naše značka
5002822313
vyřizuje
Helena Bystřická
datum
15.05.2023

Věc:
Oprava povrchu místní komunikace č. 194c na ul. Sosnová, Třinec
K.ú. - p.č.: Dolní Lištná

Účel stanoviska: Předprojektová příprava

Příloha: Orientační zakres plynárenského zařízení. Tato příloha je nedílnou součástí stanoviska č. 5002822313 ze dne 15.05.2023.

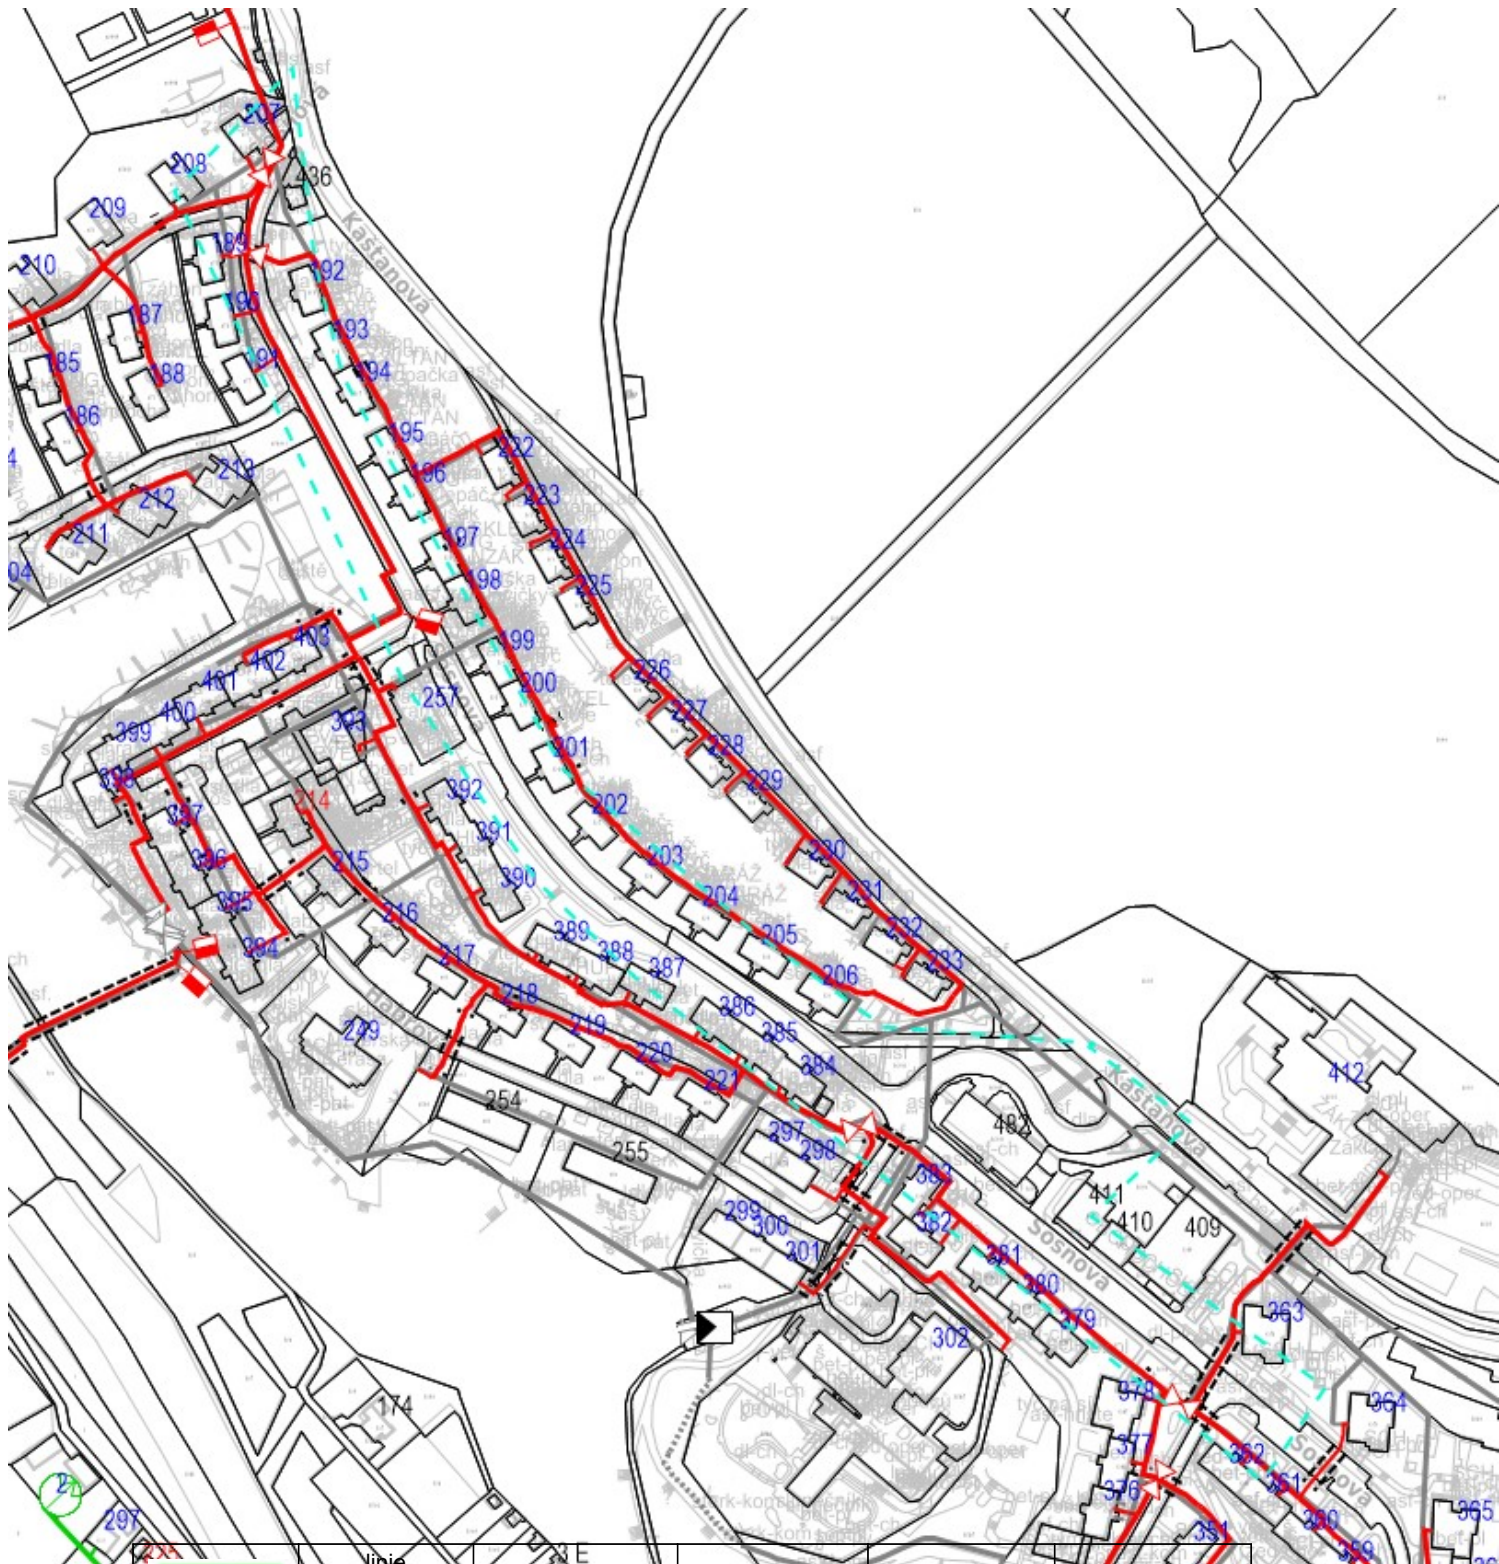
- V rámci zpracování PD doporučujeme provést vytyčení a orientační určení hloubky uložení plynovodů a přípojek (dále PZ). Uložení PZ může být dále zpřesněno ručně kopanými sondami provedenými na náklady objednatele projektové dokumentace stavby.

- Návrhem projektu stavby nesmí dojít ke snížení stávajícího krytí PZ.
- V místech vjezdů k RD je třeba dodržet krytí PZ min. 70 cm.
- V místech vjezdů s vyšší zátěží (např. velké firemní objekty, areály) je třeba dodržet krytí PZ min. 90 cm.

- Při změně využití povrchu nad plynovodem (zelená plocha, nebezpečné plochy) je nutné přijmout skutečnost, že PZ není v tomto prostoru konstrukčně navrženo na provozování v nově vznikající zpevněné ploše. V tomto prostoru je tedy nutné vyvolat jednání o přeložce PZ (hloubková nebo směrová).

- Při návrhu projektu je nutné věnovat zvýšenou pozornost u míst s odbočkami, kde navrtávací odbočkový T-kus vyčnívá nad vlastní potrubí o cca max. 20 cm a realizací stavby by mohlo dojít k jeho utržení.

- Návrh skladby komunikace (myšleno konstrukční vrstvy komunikace + sanace) musí být proveden tak, aby veškeré zemní práce v OP stávajících PZ byly prováděny nejméně 0,4 m nad jejich povrchem. Toto je nutné doložit příčným řezem komunikace.

- V případě nutnosti sanace podloží komunikace např. vápněním je vyloučeno použití těžké mechanizace (zejména válců s trny, zemních fréz atd.) přímo nad potrubím.
